**Lietuvos Respublikos kultūros ministerija  
LIETUVOS ETNOGRAFIJOS MUZIEJUS**

## DĖL ATSAKYMŲ Į PIRKIME GAUTUS KLAUSIMUS

Lietuvos etnografijos muziejus (toliau – Perkančioji organizacija) vykdo atviros centralizuotos muziejinių vertybių saugyklos su kompetencijų centru pastato L. Lekavičiaus g. 2, Rumšiškių mstl., Kaišiadorių r. sav., atvirą architektūrinio projekto konkursą (tarptautinės vertės pirkimas, TED nuoroda: 790766-2024, paskelbimo data: 23/12/2024, Pirkimo ID CVP IS 560250) (toliau – Konkursas arba Pirkimas).

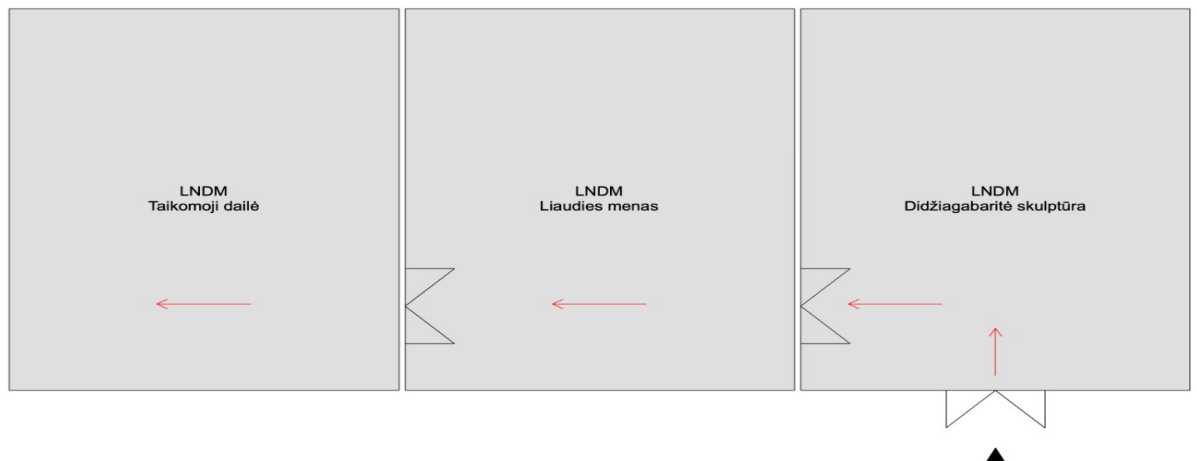
**Klausimas2.** 2021 01 21 Atsakymuose paaiškinote: „Atsakymas1. Saugyklų patalpos turi būti atskirtos“. Klausimas - ar visos patalpos turi turėti atskirą įėjimą iš koridoriaus, ar gali būti „pereinamos“, bet pilnai atskirtos. Kaip pavyzdį pridedame schemą.

**Atsakymas2.** Saugyklų patalpos turi būti atskirtos, t. y. visų saugyklų patalpos turi turėti atskirus patekimus vartus/duris iš koridorių.
